# 改善箇所説明図

## 改善措置の内容

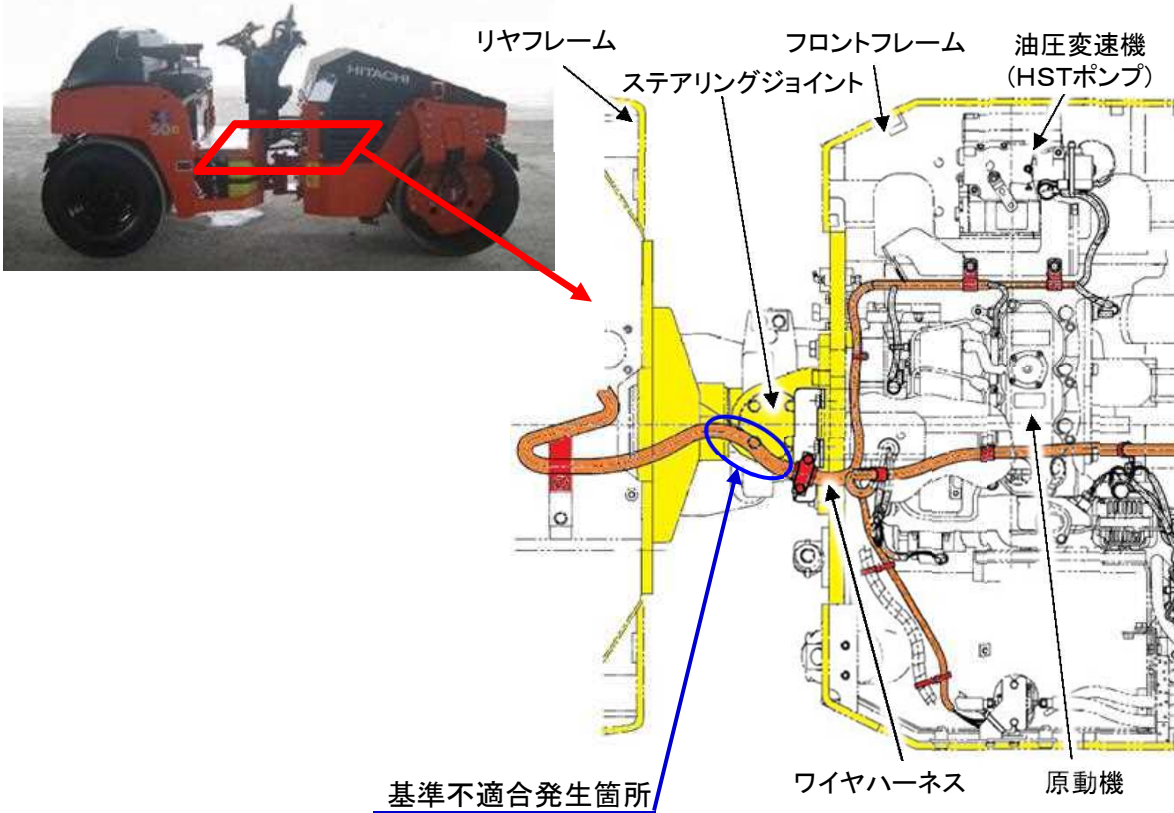
ロード・ローラの電気配線において、車体屈折部に配索したワイヤハーネス内の配線の耐屈曲性が不足しているため、車体屈折時の負荷によって、断線することがある。そのため、速度の切替えや駐車ブレーキの解除ができなくなり、最悪の場合、走行不能となるおそれがある。

全車両、配線を対策品に交換したうえ、配索を変更する。

識別：ステアリングジョイント部をワイヤハーネスが2本通ることから目視で識別可能。
